Avis délibéré de la Mission régionale d'Autorité environnementale concernant le Parc photovoltaïque au sol "4 Cailloux" sur le territoire de la commune de Villerest (42), porté par la société Melvan

Avis n° 2026-ARA-AP-2030-N12564

Avis délibéré le 24 mars 2026

Figure 2: Plan d'implantation du projet (source : étude d'impact)

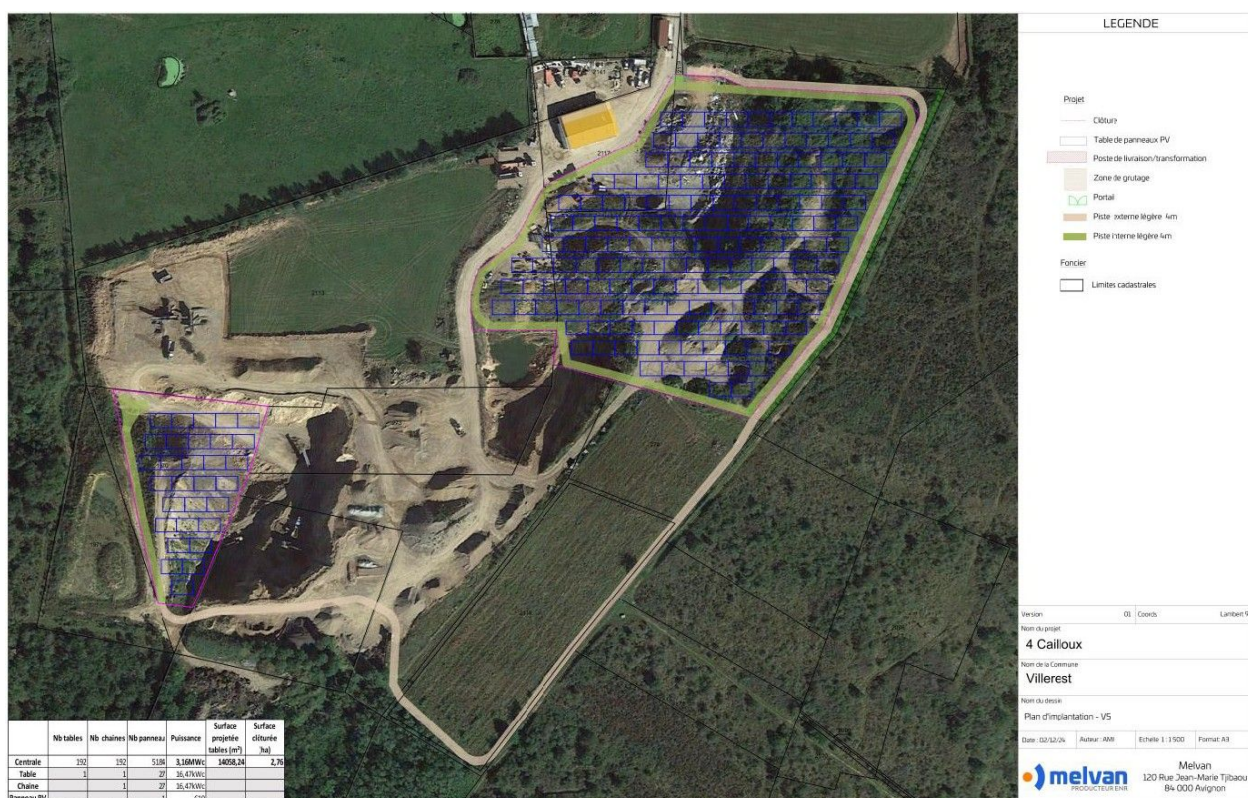
Les travaux à effectuer sur le poste pour le raccordement et la nécessaire augmentation de capacité ne sont pas décrits et le calendrier de ces travaux n'est pas évoqué. Leurs incidences environnementales ne font pas l'objet d'une analyse approfondie. Faisant partie du projet, leurs caractéristiques doivent être présentées et leurs incidences évaluées de manière précise, en particulier tous éventuels renforcements ou travaux au niveau du poste de transformation et de lignes haute tension, même s'ils relèvent d'une autre maîtrise d'ouvrage et d'un calendrier différent. Ce n'est pas le cas dans le dossier fourni qui doit l'inclure dès ce stade.

L'Autorité environnementale recommande de décrire précisément et d'inclure explicitement dans le périmètre du projet et donc de l'étude d'impact les renforcements du réseau électrique national nécessaires à la réalisation du projet (y compris les calendriers d'intervention) et en faisant donc partie, et de présenter les mesures prises pour éviter, réduire et si besoin compenser leurs impacts. Elle recommande en outre de confirmer les hypothèses relatives au raccordement au réseau électrique et sinon d'exposer leurs évolutions et de revoir les mesures ERC prises en conséquence.
